大型トラック 電制エアドライヤ（セントラルシャシ入出力モジュール）のリコールについて

（届出日：令和7年11月18日、作業開始日：令和7年11月19日）リコール番号 5736

改善箇所説明図

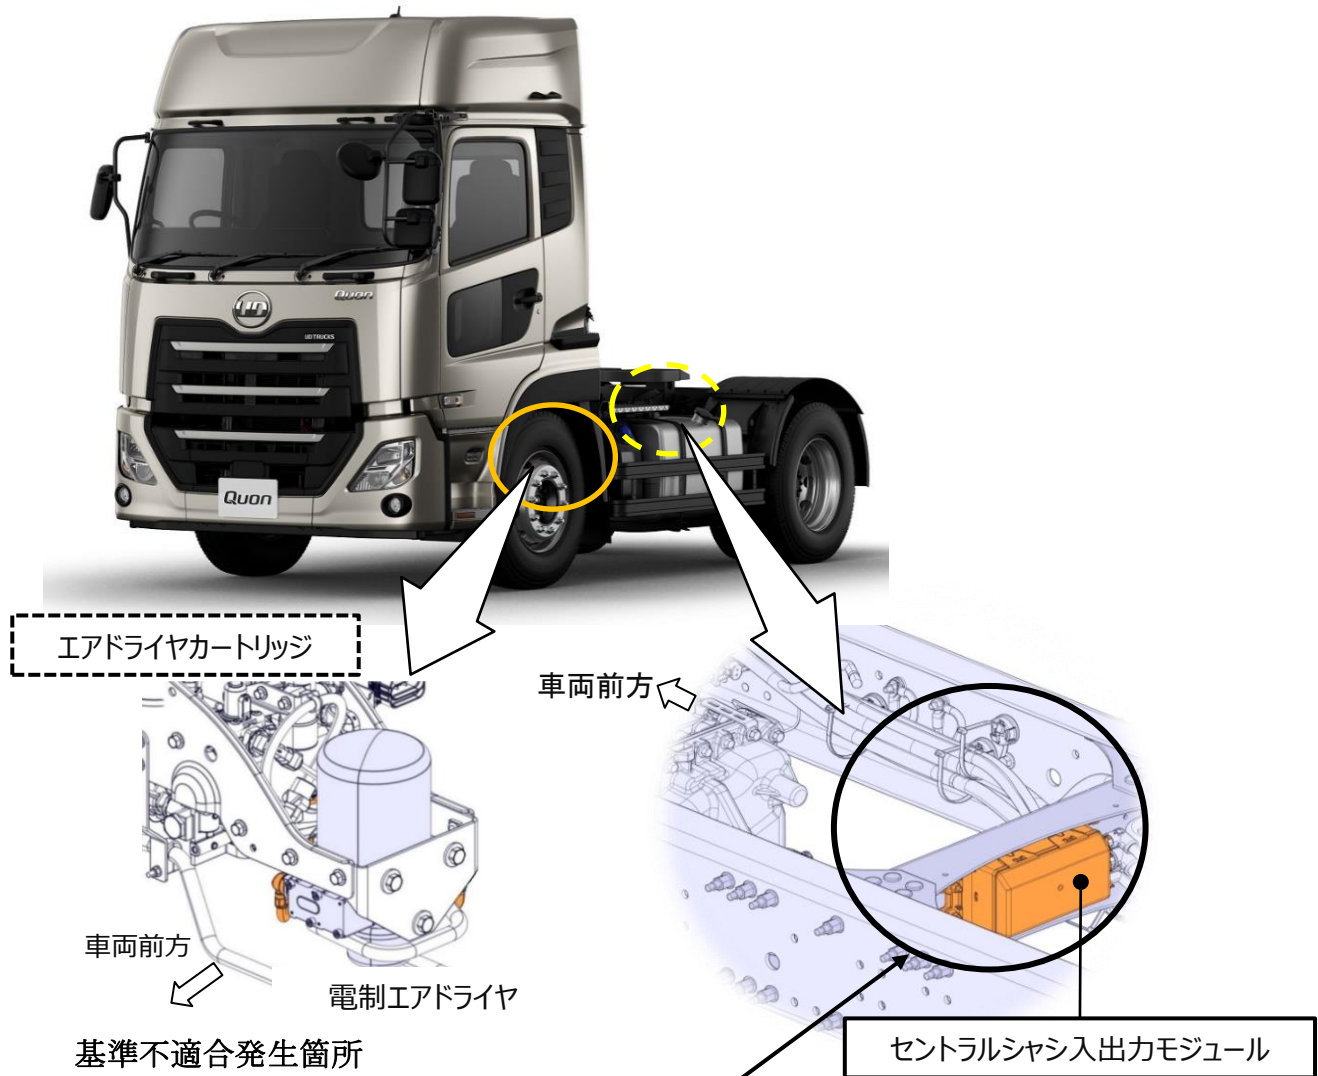
電制エアドライヤにおいて、修理でセントラルシャシ入出力モジュールの旧型を現行型に交換する際のプログラム書き込み指示が不適切なため、エアドライヤの再生プログラムに関するソフトウェアが最新版に更新されていない。そのため、エアドライヤの乾燥再生動作が適切な頻度で実行されず、乾燥剤の吸湿能力が低下し、高湿度圧縮空気がエアタンク及び各エアシステム回路内で結露し凝縮水が生成される。そのままの状態で使用を続けると、凝縮水の影響により車高調整不良等が発生することがある。

さらに、最悪の場合、外気温が氷点下の環境において、

- ①トレーラ側ブレーキ回路内で凝縮水が凍結し、トレーラ側の主ブレーキが効かない、または駐車ブレーキ引きずりにより火災に至るおそれがある。
- ②ブレーキ系のエアバルブ内に残留した水が凍結し、ブレーキ異常の警告メッセージが表示されるとともに、電子制御ブレーキシステム（EBS）が作動不良に至るおそれがある。

全車両、セントラルシャシ入出力モジュールのプログラムを、最新版に書き換える。なお、主ブレーキ異常および車高調整システム異常の警告メッセージが表示されている場合は、故障診断を行い該当する部品を新品に交換し、エア配管内の空気をパージする。

注： 内は措置する部品を示す。 内は必要に応じて交換する部品を示す。

識別：作業完了車には、フロントハッチ内車両諸元プレートの上左端に白色ペイントを塗布する。
